改善箇所説明図

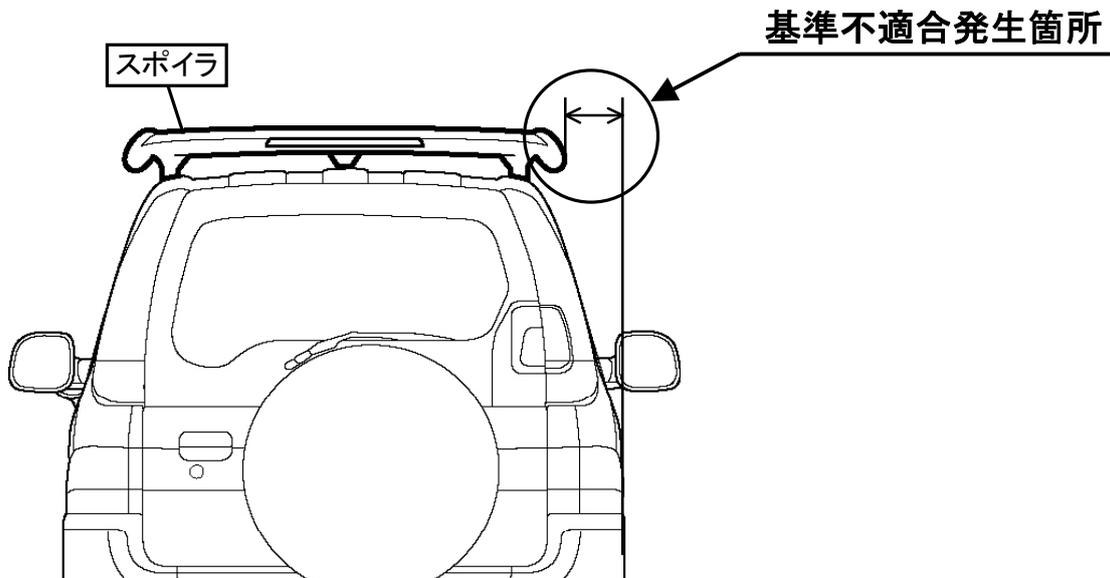
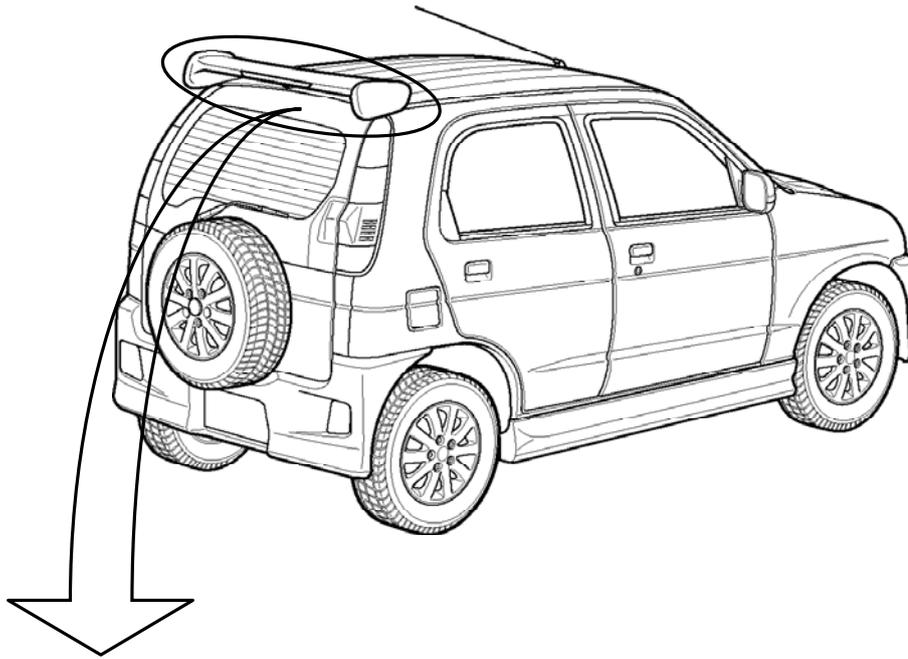
ディーラーオプション部品として販売した大型ルーフエンドスポイラにおいて、形状が不適切なため、自動車の最外側からウイング側端部までの寸法が小さく、エア・スポイラに係る保安基準を満足していない。

全車両点検し、当該スポイラが装着されている車両は、スポイラを対策品に交換する。

識別：改善済車両にはエンジンルーム内ネームプレート車両右側に黄色ペイントを塗布する。
